PRÉFET DE LA REGION D'ÎLE-DE-FRANCE

Dossier n° EE-681-12

## Avis de l'autorité environnementale sur le prolongement de la ligne T7 du tramway Juvisy-sur-Orge – Athis-Mons (Essonne).

Extrait plan de situation page 135

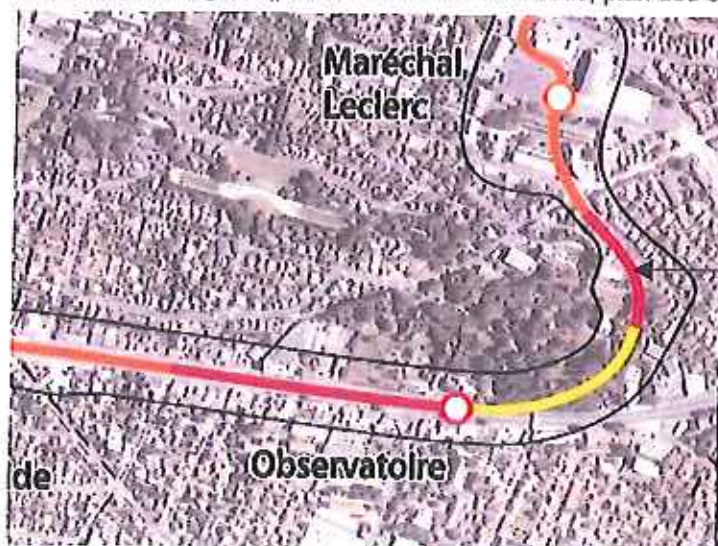
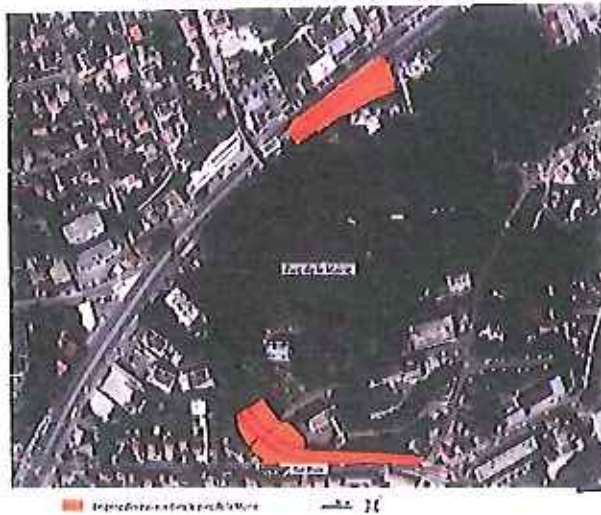
Ce chapitre aurait pu être davantage développé. Le dossier mentionne dans certains chapitres, que des abattages d'arbres seront nécessaires, non seulement le long de l'axe routier, mais également dans le parc de la mairie (site inscrit du parc de Bel Fontaine). L'impact sur le paysage sera fort en phase travaux et en phase d'exploitation. Le projet prévoit un passage en tunnel sur environ 300 m, suivi d'une tranchée couverte d'environ 100 m. Le tunnel permettra de limiter l'impact de l'infrastructure, y compris en phase de travaux. La réalisation de la tranchée couverte implique, quant à elle, la suppression de toute trame boisée et végétale. A ce sujet, les plans disponibles dans les autres chapitres restent assez vagues (plan de situation ci-dessous, plan des emprises de chantier).

L'impact paysager pourrait donc se révéler important localement compte tenu de la situation en contrebas de la mairie (voir photo ci après), l'autorité environnementale s'interroge sur les motifs ayant conduit à ne pas prolonger davantage la partie en tunnel (topographie ? stabilité du bâti alentour ?). Ce point mériterait un développement spécifique compte tenu de la sensibilité des lieux. Dans la mesure où le maître d'ouvrage ne peut limiter davantage le linéaire de tranchée couverte au profit d'un passage en tunnel, la restitution d'une trame arborée au dessus de la tranchée couverte apparaît une mesure *a minima*.

Zones où la végétation pourrait être supprimée dans l'emprise de la tranchée couverte d'après :

- 1 - le plan des emprises de chantier
- 2 - le plan de situation et le plan présenté en page 1

Le dossier ne permet pas de disposer d'éléments précis sur l'impact des travaux sur le site (inscrit n) sur les propositions de mesures de réduction d'impact ou d'accompagnement. Il renvoie à une « réflexion paysagère spécifique » (cf. page 515) ultérieure et à une consultation de la commission départementale de la nature des paysages et des sites. Ces dispositions ne permettent pas une complète information du public. L'autorité environnementale recommande que le dossier soit complété sur ce point.
